Comune di Cavalese - Provincia di Trento

RELAZIONE TECNICA

RETTIFICA ERRORI MATERIALI AL VIGENTE PRG ART. 44 L.P. 04.08.2015 n. 15

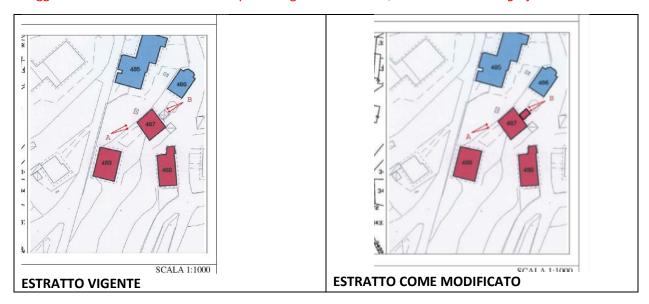
In occasione della correzione degli errori sopra descritti si intende rispondere alla domanda del 30.03.2022 prot.n. 5065 con la quale gli interessati evidenziano la mancata schedatura di una parte di volume della p.ed. 692 C.C. Cavalese, in particolare, si fa riferimento alla scheda di centro storico n. 487.

L'oggetto della richiesta riguarda un volume catastalmente e di fatto parte integrante di una stessa p.ed., la cui scheda di classificazione della tipologia di intervento ma anche la tavola n. 2.4 dell'uso del suolo, ne perimetra solo una parte, tralasciando l'altra quota che rimane priva di classificazione.

E' ora intendimento dei proprietari procedere al recupero dell'immobile ma si trovano per parte di esso a non avere una esatta identificazione della tipologia di intervento ammessa. La richiesta è volta ad ottenere per la parte non censita, il vincolo della ristrutturazione. Per assegnare un vincolo diverso rispetto a tutto il resto del volume e dell'edifico, si ritiene necessario procedere con una valutazione tecnica tipica di una variante al PRG e non della presa d'atto di una correzione di errore materiale, e pertanto a parziale risposta della domanda, si estende lo stesso vincolo sull'intero sedime e volume. La precisazione viene inserita all'interno delle note del foglio 2 della scheda n.487. Viene corretta la scheda di centro storico n. 487 correggendo l'areale di riferimento nel primo foglio della scheda, nella finestra cartografia.
